Projet d'aménagement d'un parc photovoltaïque au sol

**commune de Haget (32)
déposé par Cap vert énergie**

**Avis de l'Autorité environnementale
sur le dossier présentant le projet et comprenant l'étude d'impact
(articles L. 122-1 et suivants du Code de l'environnement)**

Avis émis le 16 décembre 2020

Figure 2: Positionnement des panneaux et des bâtiments techniques

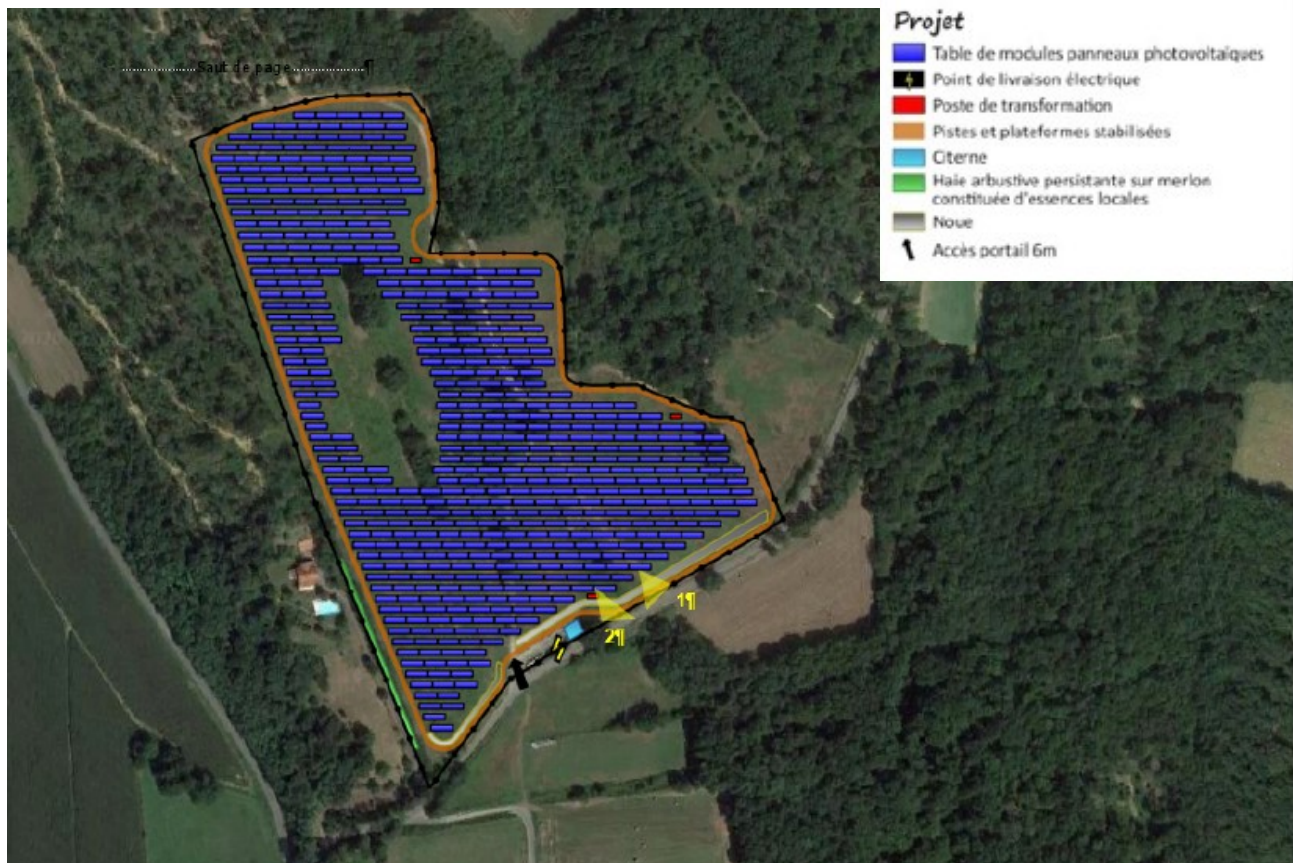
La description des travaux de préparation des terrains, d'implantation des équipements électriques connexes et pistes de circulation et d'entretien de la centrale est trop générale et doit être complétée. En effet, l'étude d'impact ne localise pas clairement la base de vie et les zones de stockage ce qui ne permet pas d'en analyser les impacts.

La MRAe rappelle que, dans le but de réduire au maximum les impacts, sur le milieu naturel en particulier, les installations de chantier (base de vie, parkings, zones de stockage) devront être positionnées dans les zones d'enjeu les plus faibles.

La MRAe recommande de compléter la description du projet, y compris les aménagements nécessaires en phase de chantier, et de mener une analyse des impacts de ces aménagements sur les habitats naturels, la faune et la flore.
